Commission économique pour l'Europe**Comité des transports intérieurs****Forum mondial de l'harmonisation
des Règlements concernant les véhicules****171^e session**

**Accord de 1958 – Examen de projets d'amendements
à des Règlements existants, soumis par le GRE****Proposition de complément 27 à la série 01 d'amendements
au Règlement n° 6 (Feux indicateurs de direction)****Communication du Groupe de travail de l'éclairage
et de la signalisation lumineuse***

Complément 27 à la série 01 d'amendements au Règlement n° 6 (Feux indicateurs de direction)

Annexe 1, modifier comme suit :

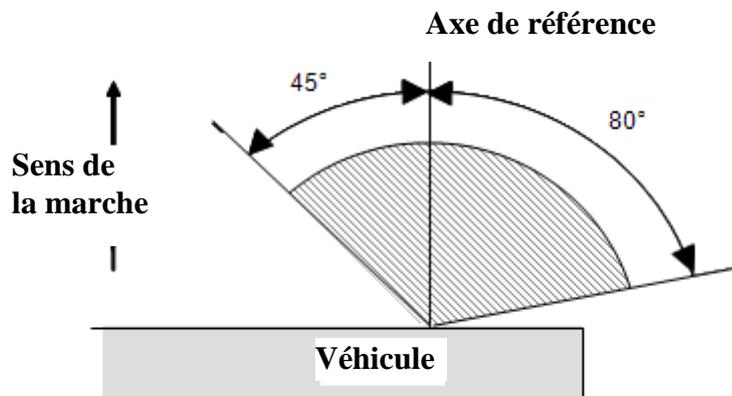
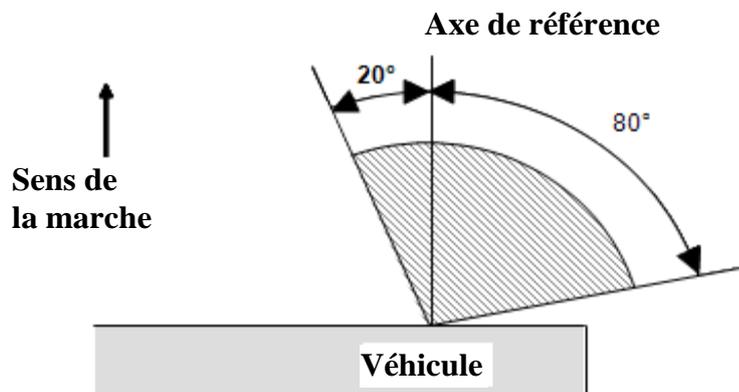
Catégorie 1b : Pour utilisation à moins de ou à 20 mm des feux de croisement et/ou des feux de brouillard avant.

Au-dessous du plan H pour les feux destinés à être montés de manière que leur plan H se trouve à moins de 750 mm au-dessus du sol

Plan H : « plan horizontal passant par le centre de référence du feu »

Catégories 2a et 2b : Indicateurs de direction destinés à l'arrière du véhicule...
